**SUPPORTO TECNICO ALL'OSSERVATORIO AMBIENTALE  
PER LA COSTRUZIONE E L'ESERCIZIO DELLA  
"TANGENZIALE EST ESTERNA DI MILANO"**

**ISTRUTTORIA TECNICA**

**RUMORE**

Risultati Monitoraggio Corso d'opera

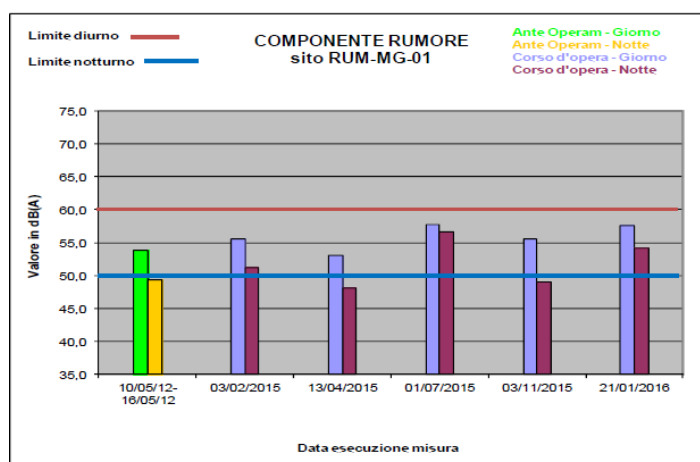
1. Per il punto **RUM-MG-01** (Melegnano) sul quale, ad oggi, sono state eseguite cinque misure di CO (vedi figura seguente, estratta dal Bollettino di CTE), durante la campagna CO15 si osserva il superamento della soglia di attenzione del parametro  $\Delta$ VIP<sup>notturno</sup> ed il superamento del limite di zonizzazione notturno.

Si prende atto di quanto CTE dichiara e che cioè in concomitanza della misura non erano presenti lavorazioni TEEM in periodo notturno e che perciò e perciò i superamenti notturni (zonizzazione e VIP) non sono attribuibili a TEEM.

CTE inoltre dichiara che la sorgente di rumore principale è costituita dai transiti veicolari sulla viabilità di cantiere e da quelli sulla viabilità locale, a cui si associano possibili attività agricole nei campi circostanti e componenti di origine naturale (avifauna). E' presente rumore di fondo dell'autostrada A1 che corre sul retro del ricettore rispetto al punto di misura.

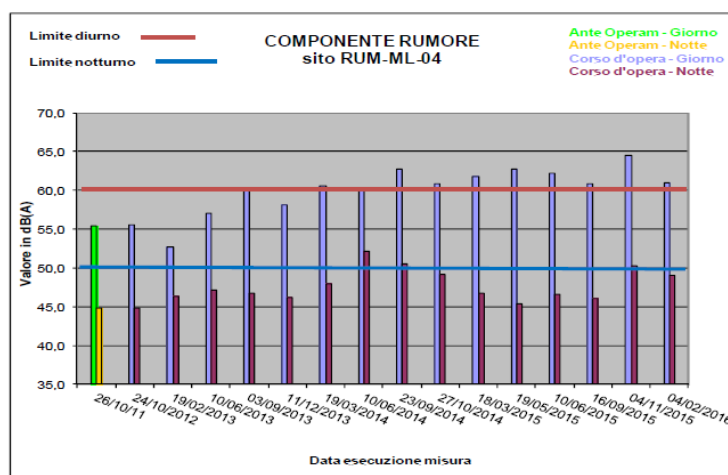
2. I risultati del monitoraggio eseguito nel primo trimestre 2016 (CO15) evidenziano una situazione di criticità sia nel periodo diurno che in quello notturno per il punto **RUM-ML-04** (Melzo) sul quale, ad oggi, sono state eseguite quindici misure di CO (vedi figura seguente, estratta dal Bollettino di CTE). Per il suddetto trimestre si osserva un incremento del rumore rispetto all'AO che determina il superamento dei limiti di zona nel periodo diurno; si registra, inoltre, il superamento della soglia di intervento del parametro  $\Delta VIP_{diurno}$  e il superamento della soglia di attenzione del parametro  $\Delta VIP_{notturno}$ . Si fa presente che nel Bollettino non è data evidenza della presenza o meno di lavorazioni in periodo notturno.

Relativamente a tale criticità CTE riferisce che le lavorazioni presenti in prossimità del ricettore erano le seguenti:

CO15: Movimentazione materiali inerti e passaggio mezzi (camion, escavatori, pala cingolata) legati alle attività di ripristino dell'area di cantiere industriale CI02.

CTE dichiara che la sorgente di rumore principale è costituita dalle attività agricole e di allevamento presenti nell'area, a cui si associano componenti di origine naturale (cani, avifauna) e componenti dovute al passaggio di veicoli di cantiere lungo la nuova viabilità di servizio e

nell'area di lavoro del cantiere CI02 (botti, pala cingolata, escavatori, camion) in base alle tempistiche lavorative.

Il Comune di Melzo ha inoltre rilasciato un'autorizzazione in deroga per le attività TEEM per gli orari 6.00 - 12.30 e 14.00 - 20.00 con limite di immissione di 70 dB in deroga ai limiti stabiliti dal vigente piano di Zonizzazione Acustica Comunale.

Si ricorda che la sola richiesta di deroga non può essere proposta come unica soluzione di risoluzione dell'anomalia, ma è necessario verificare anche ulteriori proposte di mitigazione.
